**APF** | ASOCIACIÓN  
PARAGUAYA  
DE FÚTBOL

### PREGUNTAS Y RESPUESTAS DE LOS LLAMADOS:

#### Concurso privado de precios “Ad Referéndum” para la construcción de “Vestuario, Gimnasio y Cancha de Césped Sintético” en el Centro de Alto Rendimiento de Divisiones Formativas (CARDIF).

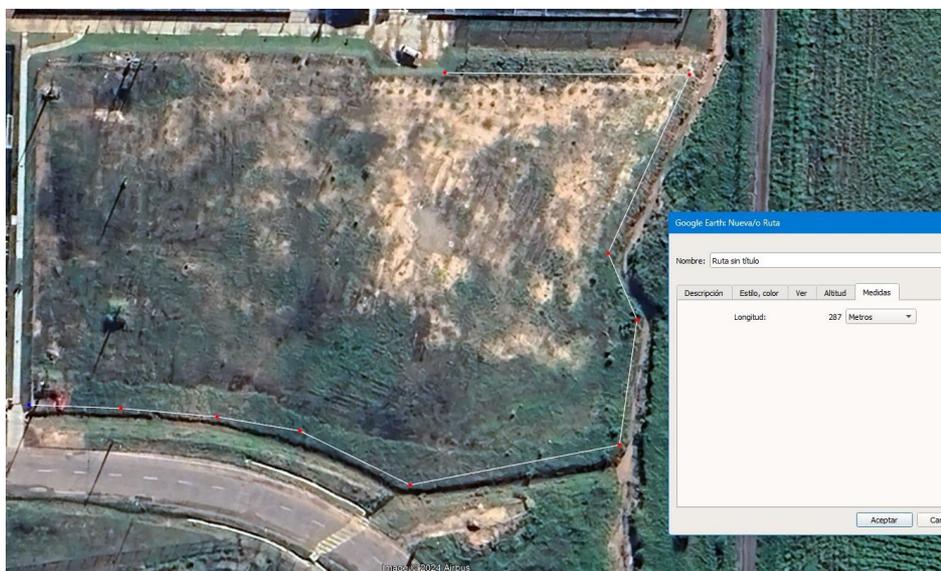
**6. ¿Debemos prever tejido perimetral para la cancha?**

Se debe prever el cercado perimetral de 287 metros lineales de la cancha con portones (postes con tejido de alambre, altura de 2 metros).
